## DODATEK Č. 2 ke Smlouvě o dílo

uzavřené podle ust. § 2586 a násl. zákona č. 89/2012 Sb., občanský zákoník, ve znění pozdějších předpisů  
„**Atletický koridor a školní hřiště, ZŠ O. Nedbala, České Budějovice**“

## Změnový list č. 3 A

Projekt: **Atletický koridor a školní hřiště, ZŠ O. Nedbala, České Budějovice**Název: **Sportovní povrchy - vícepráce**Předkládá: **Metrostav a.s.**Investor: **statutární město České Budějovice**

## PORPLASTIC *SW competition* –pro velké turnaje

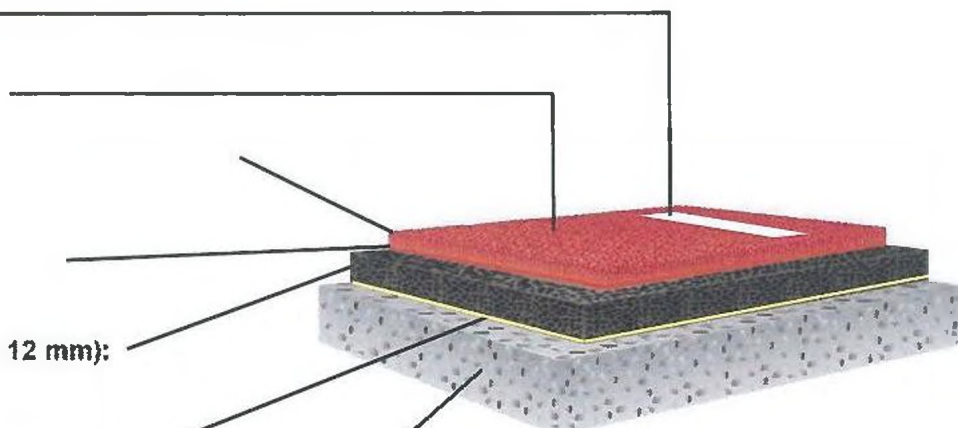
Na žádost investora bude v prostoru atického koridoru proveden povrch PORPLASTIC SW competition (viz příložený TL) – sendvičová konstrukce z pružné vrstvy a nástřiku s probarvenými EPDM - granulami, vodonepropustný. Řeší položka č. 73a.

- celková tloušťka systému 13 - 17 mm
- certifikován s požadavky IAAF
- certifikován v souladu s DIN V18035/6, typ D
- vodonepropustný
- sendvičová konstrukce
- extrémně odolný proti hřebům
- strukturovaný povrch
- výborné podmínky za mokra i deště
- dostupný v mnoha barevných provedeních

## PORPLASTICEP court –povrch nejen pro tenis

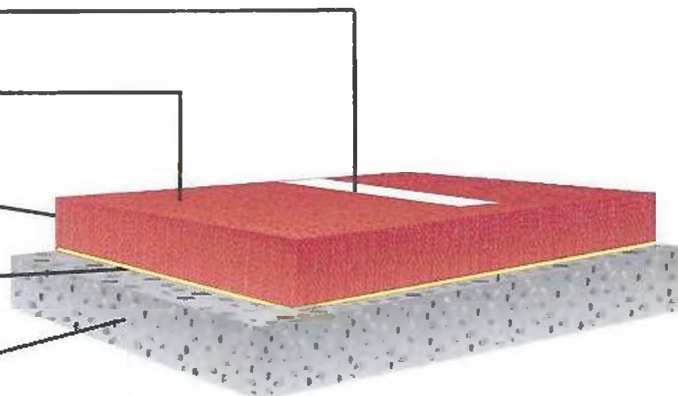
Na školním hřišti bude proveden povrch PORPLASTIC EP court (viz příložený TL) – jednovrstvý PUR/EPDM - povrch, celobarevný, vodopropustný. Řeší položka č. 43a.

- celková tloušťka systému 10 - 20 mm
- certifikován v souladu s DIN V18035/6, typ C
- vodopropustný
- extrémně odolný proti oděru
- UV- stabilní,
- dostupný v mnoha barevných provedeních
